STUDIO IDROLOGICO IDRAULICO DI SUPPORTO
AL REGOLAMENTO URBANISTICO DEL COMUNE DI BORGO SAN LORENZO
E ADEGUAMENTO AL PIANO ASSETTO IDROLOGICO

RELAZIONE INTEGRATIVA

R01.1

In data 27/01/2016 si è svolto un incontro con i tecnici del Genio Civile Valdarno Superiore durante il quale sono emerse ulteriori richieste riportate di seguito:

Figura 2-1 - Rilievo condotto per l'area Tamoil

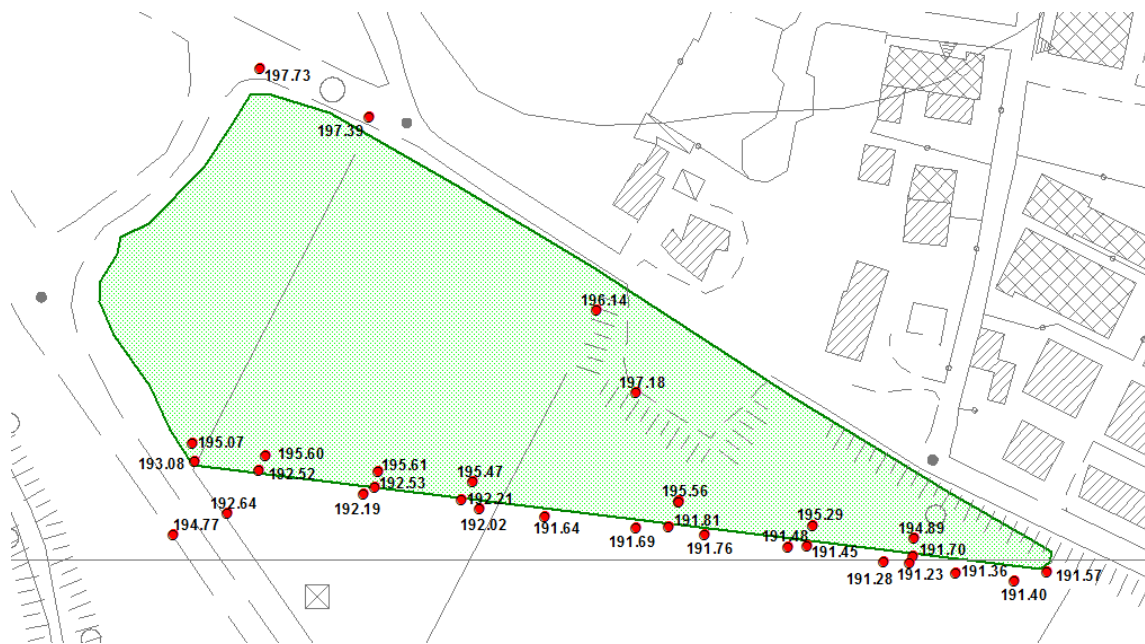
- Poiché in alcuni punti durante i sopralluoghi sono state rilevate discrepanze fra i tematismi idraulici e lo stato dei luoghi, deve essere eseguito un controllo almeno di superficie della zona Tamoil in quanto trattandosi di un'area rilevata e quindi caratterizzata da una minore pericolosità.

- Verificare irregolarità della zona Coop e "area PD" con verifica dei battenti – Alderighi replica che la verifica è stata eseguita ed è inserita nell'elaborato bidimensionale

Per quanto riguarda la verifica delle quote altimetriche nell'Area Tamoil che a subito una variazione morfologica successivamente al volo Lidar utilizzato per gli studi è stato condotto un rilievo con ausilio di strumentazione GPS, a cura dello studio Oikos, con riferimento ai capisaldi presenti nell'area posizionati dalla Provincia di Firenze e dall'Istituto Geografico Militare. I punti battuti sono riportati nella Figura 2-1. La verifica ha portato ad una riduzione delle aree inondabili nell'area che adesso non risulta inondabile fino al tempo di ritorno di 500 anni.

Figura 2-3 - Area Tamoil e Area Coop

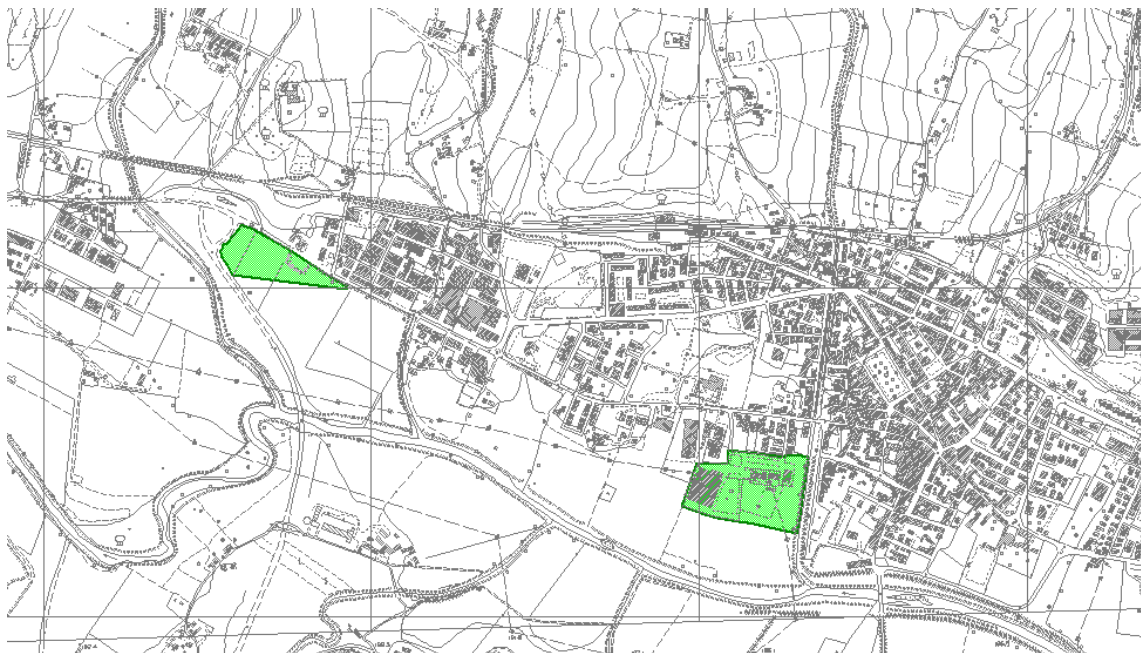
- Sulle schede di intervento "area PD" chiusa idraulicamente da un argine indicare le modalità di smaltimento delle aree nell'eventualità di rigurgito.

E' stata inoltre condotta una verifica sulle foto aeree della posizione delle arginature a protezione dell'Area Coop e dell'Area sede PD come riportato nella Figura 2-3 delle quali a suo tempo era stato acquisito il progetto redatto da Cavet. Tale verifica ha portato a una modesta modifica del perimetro delle aree inondabili. E' stato inoltre verificato che le acque meteoriche afferenti all'area protetta dalla arginatura avviene attraverso uno scarico presidiato Figura 2-2.

Per quanto riguarda l'Area Cimitero l'Area Centro è stata verificato che i rilievi lidar risultano attendibili e quindi non sono state introdotte variazioni.

Figura 3-1 – Schema località Sagginale.

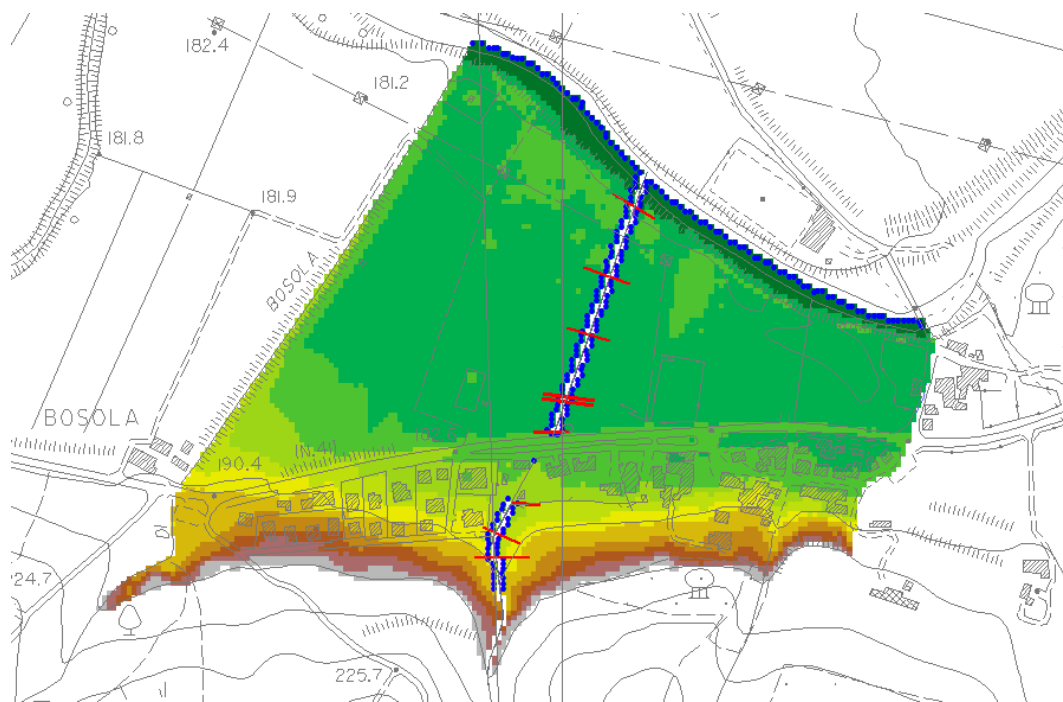
- E' opportuno eseguire un controllo di superficie dell'area del cimitero e del centro storico, situato su di un debole alto morfologico. Il controllo di superficie deve essere eseguito anche in corrispondenza della nuova scheda a Sagginale.

E' stata condotta la modellazione idraulica del fosso limitrofo all'area di intervento della scheda PC/60 nella frazione di Sagginale.

Figura 6-1 - Idrogramma del torrente Le Cale laminato Tr 30 anni

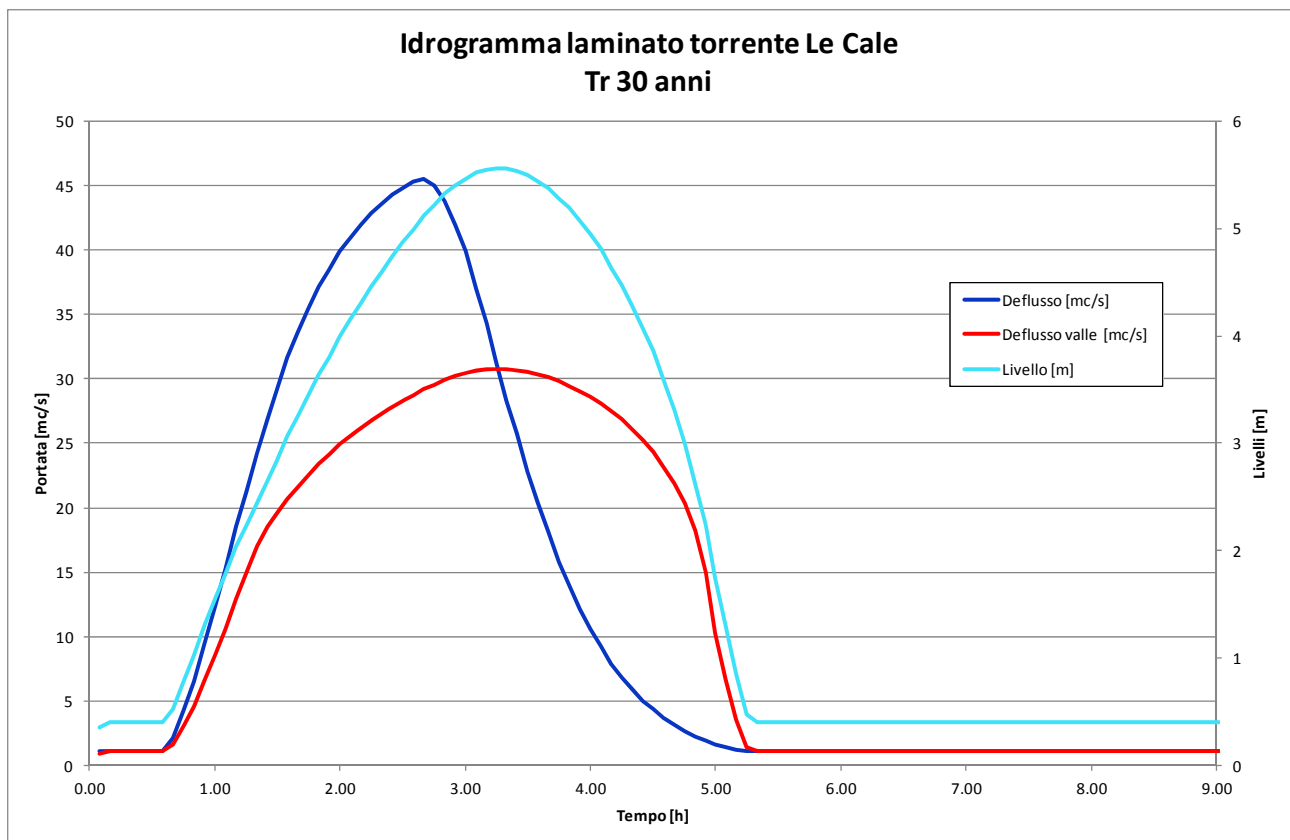
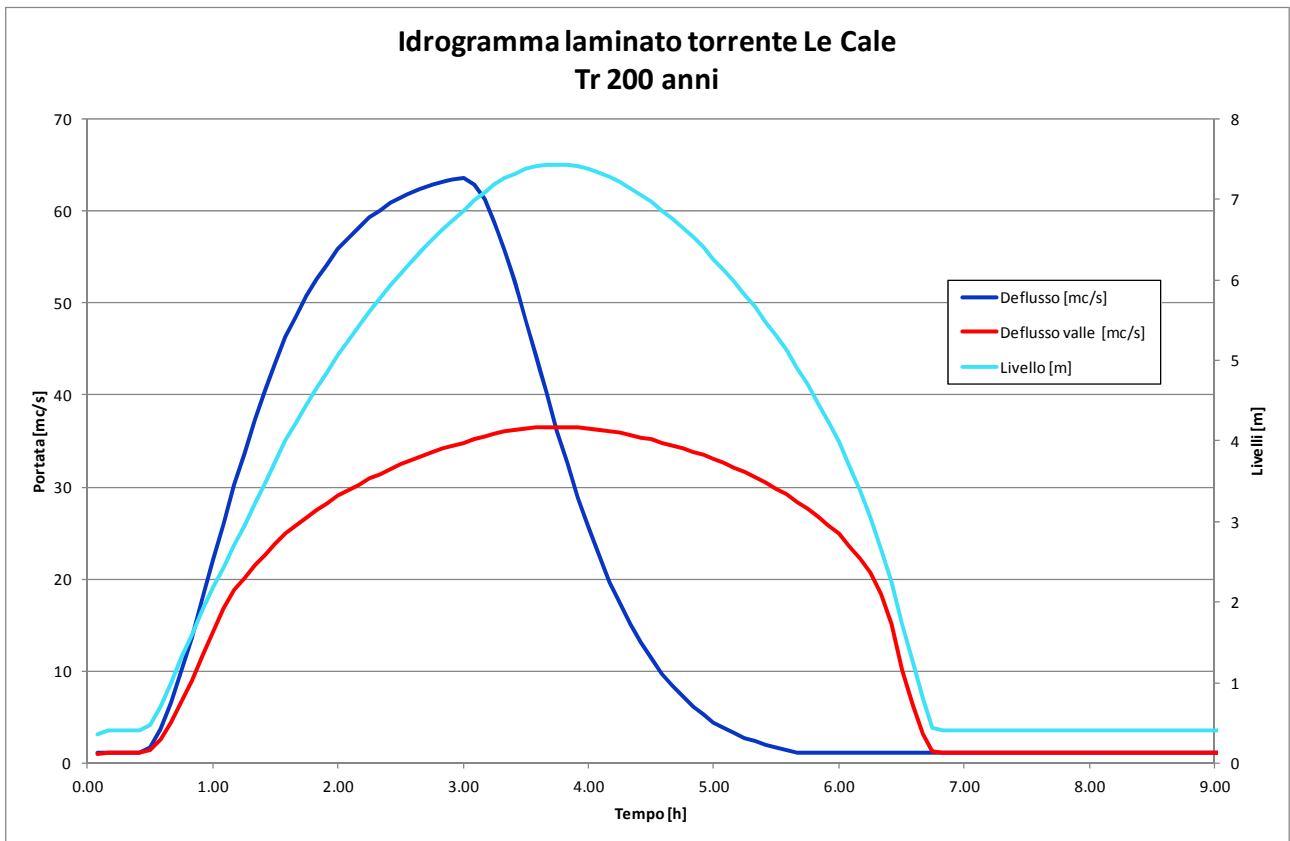
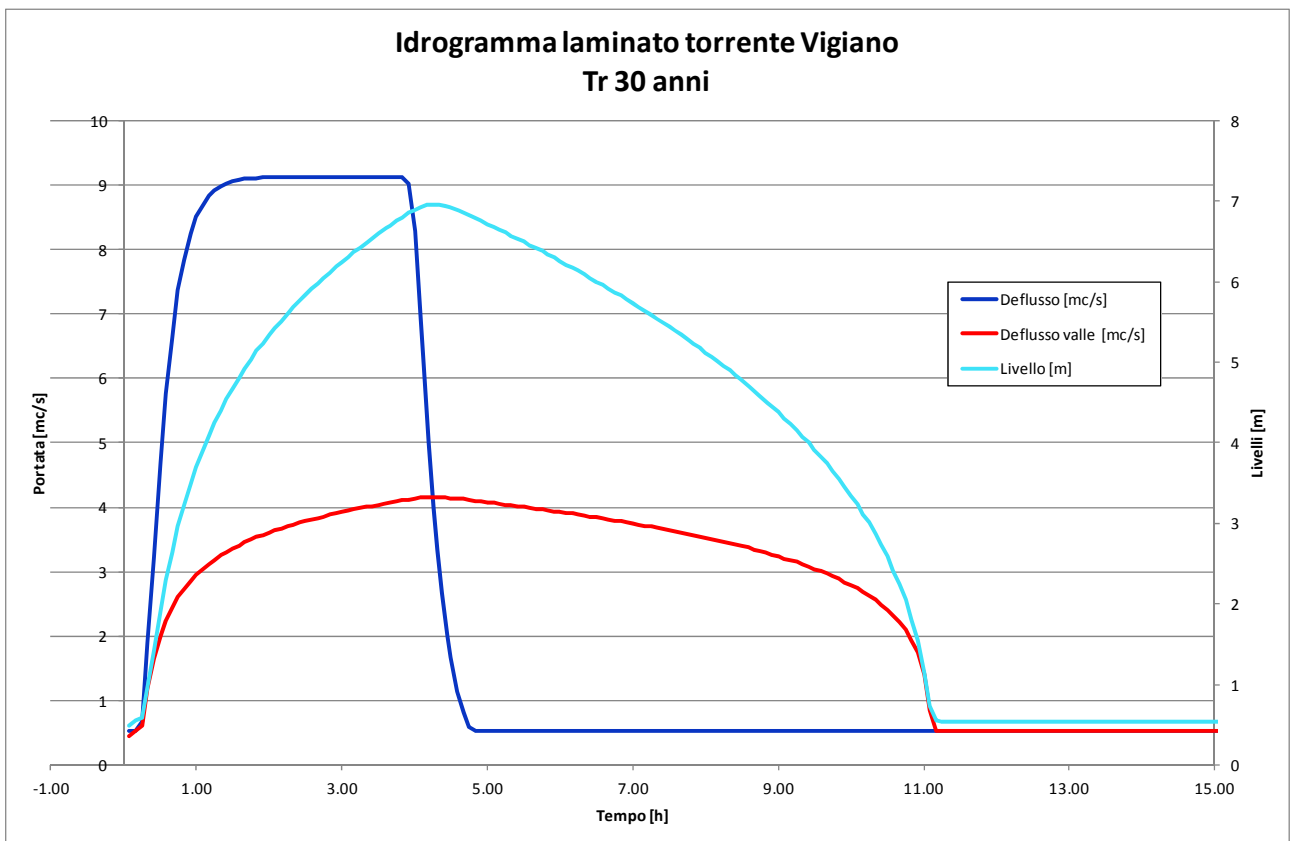
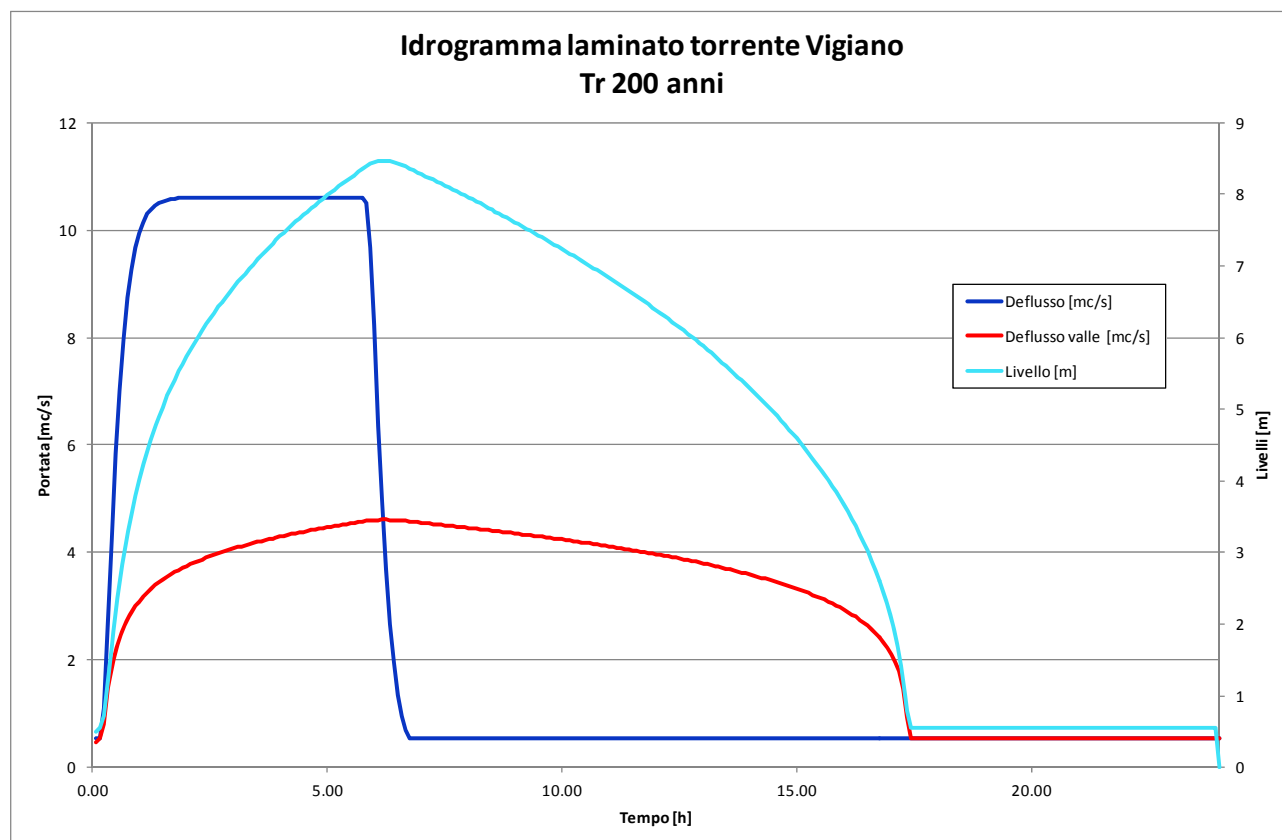
- Il G.C. propone ulteriori aree di laminazione su cui devono essere definiti a livello di massima volumi di invaso e conseguente riduzione del rischio a valle sul Torrente Vigiano e torrente Le Cale.
- Alle aree di pianura, a titolo cautelativo è opportuno attribuire comunque la classe di pericolosità I2* anche a quelle che risulterebbero dai calcoli idraulici in I1.
- In merito ai criteri di messa in sicurezza, è opportuno eliminare la modalità "autosicurezza" dalle schede ove presenti e inserire criteri generali per la messa in sicurezza secondo le indicazioni del DPGR 53/R, in fase di aggiornamento.

Nello stato di progetto dello studio del settembre 2013 erano stati previsti due invasi, uno sul fosso di San Donnino e l'altro sul fosso di San Giovanni, nella presente integrazione sono stati definiti due ulteriori interventi di laminazione delle portate, attraverso casse in linea, sul fosso Vigiano (VI_09) e torrente Le Cale (CA_06) con valutazione, a livello di massima, dei volumi di invaso e conseguente riduzione del rischio a valle.

La bocca tarata sul torrente Le Cale ha quota di fondo a 195.0 m s.l.m., soglia sfiorante a 202.5m s.l.m. ed il coronamento a 205 m s.l.m.

La bocca tarata sul torrente Vigiano ha quota di fondo a 192.0 m s.l.m., soglia sfiorante a 200.5m s.l.m. ed il coronamento a 202.5 m s.l.m.

La quota del coronamento è stata fissata in modo da garantire l'evacuazione di un evento millenario con franco di almeno 1.0m senza considerare il contributo della luce di fondo.

Nella Figura 6-1 e Figura 6-2 si riportano gli idrogrammi del torrente Le Cale e nella Figura 6-3 e Figura 6-4 gli idrogrammi del torrente Vigiano rispettivamente per i tempi di ritorno di 30 e 200 anni.
